SERVICE INFO – INA 0099

Ændring af pakkeindholdet for reservedelsnr. 532 0020 10

Best. nr.: 532 0020 10

Figur 1: 532 0020 10 – INA plastikremskive med medfølgende fastspændingsbolt

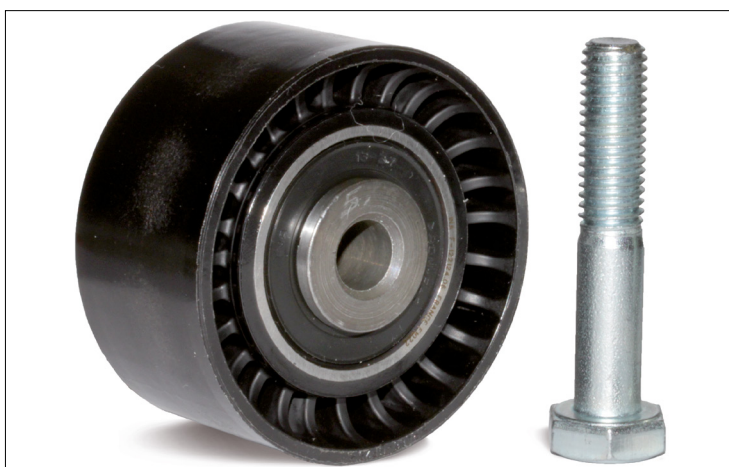
Pakkeindholdet for reservedelsnr. 532 0020 10 er blevet optimeret. Takket være designet på remskiven kan bolten M10x55 anvendes til alle anførte køretøjer. Bolten M10x50 og spændeskiven er ikke længere nødvendige. Pakken indeholder derfor en plastikremskive (billede 1, venstre) og en M10x55-bolt (billede 1, højre).

Som beskrevet i serviceinformationen INA 0070, er det muligt, at der stadig er monteret en metalremskive i ovennævnte køretøjer. Plastikremskiven erstatter metalremskiven.

Plastikremskiven opfylder de tekniske krav uden begrænsning og adskiller sig kun mht. løbefladens materiale.
